**AL PRESIDENTE DE LA  
CONFEDERACIÓN HIDROGRÁFICA  
DEL GUADALQUIVIR  
Plaza de España, Sector II, s/n.  
41013 Sevilla**

Ante el anuncio público aparecido en el BOE número 201 del jueves 22 de agosto de 2013, “*sobre autorización de la incoación del expediente de información pública del proyecto de defensa, contra inundaciones en el entorno del arroyo Porzuna en el término municipal de Mairena del Aljarafe (Sevilla). Clave: SE(DT)-4771*” (**en lo sucesivo PROYECTO**) y de acuerdo con los objetivos de la asociación antes expuestos, hacemos **las consideraciones y alegaciones** que se adjuntan a este escrito.

Se anuncia el PROYECTO para soterrar un tramo (TRAMO 1 en el detalle del Plano 2.1 hoja 1) y encauzar otro (TRAMO 2) del arroyo Porzuna, en Mairena del Aljarafe (Sevilla), comprendidos entre el antiguo campo de feria (donde termina el recinto soterramiento) y la carretera de San Juan a Palomares.

Detalle del Plano 2.1 hoja 1 del PROYECTO

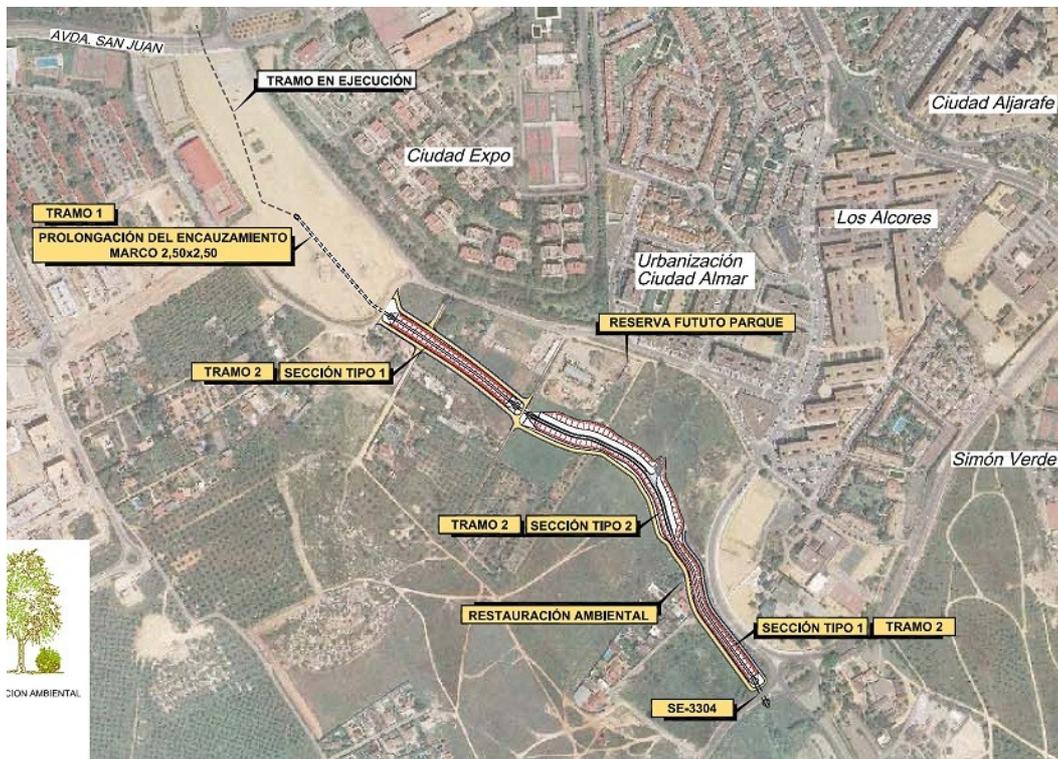
El PROYECTO dice que su finalidad es “*La adecuación del Arroyo Porzuna mediante su encauzamiento para la defensa contra inundaciones en el tramo objeto del presente proyecto*”, sin que justifique porqué la inundabilidad de la zona justifica su encauzamiento y lo que es aún más grave, su soterramiento.

En el ámbito del PROYECTO, existen dos viarios, uno es la carretera vecinal, prolongación de la calle de la Haya, y el otro la carretera San Juan a Palomares, con sendos pasos sobre el arroyo que son manifiestamente insuficientes, problema que se puede solventar instalando unos drenajes amplios.

El PROYECTO no justifica la contradicción con las normas existentes en materia de Aguas y de Ordenación del Territorio, al plantear obras de soterrado y encauzamiento del cauce, en una zona que además está destinada a ser un Parque Metropolitano.

El soterrado y encauzamiento anula en los nuevos tramos a soterrar y canalizar las posibilidades del arroyo como ecosistema fluvial que presta diversos servicios ambientales (biodiversidad, regulador térmico, paisaje, ...) continuando con el efecto distorsionador del funcionamiento natural del arroyo, ya existente debido a los tramos ya soterrados, lo que contradice las normas citadas anteriormente.
